SERVICE INFO – FAG 0025

RIU 566425.H195 и 566283.01.H195

Бележка по монтажа

Производители:	DAF Renault Volvo
Арт. номера:	566425.H195 566283.01.H195
Конструкция:	Repair Insert Unit (RIU) (комплекти колесни лагери)

Снимка 1: Разликите между моделите на FAG (ляво) и OE (дясно)

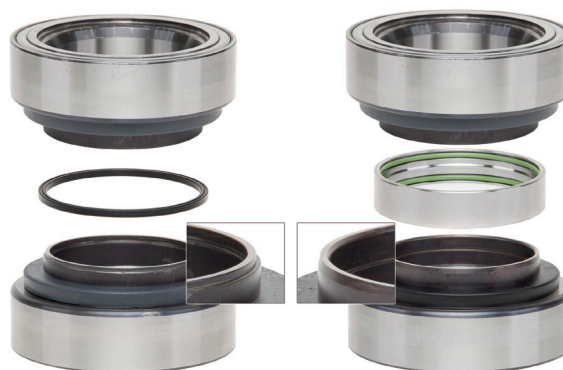
Ремонтните Сглобени Единици (RIU) на FAG, посочени по-горе, имат незначителни визуални разлики от оригиналната резервна част. Тези разлики се дължат на производствения процес и не се считат за дефекти. Ремонтните Сглобени Единици (RIU) имат същите свойства и функции като оригиналните резервни части. Освен това, Ремонтните Сглобени Единици (RIU) могат да се използват за подмяна на оригиналните резервни части без никакви ограничения при ремонтните дейности.

Техническа основа: При Колесните лагери за оригинално вграждане, два уплътнителни пръстена (О-пръстена) са разположени в рамките на метален пръстен. Тези уплътнителни пръстени са изтласкани през вътрешните пръстени по време на монтажа. При ремонтното решение на FAG, уплътнителният пръстен е О- пръстен, който не се задържа на място от метален пръстен. Вместо това, по време на монтажа, О- пръстенът се поставя между двете половини на Колесния лагер. Това уплътнение все още има всички свойства свързани с неговото приложение и е просто един различен вариант на дизайна.
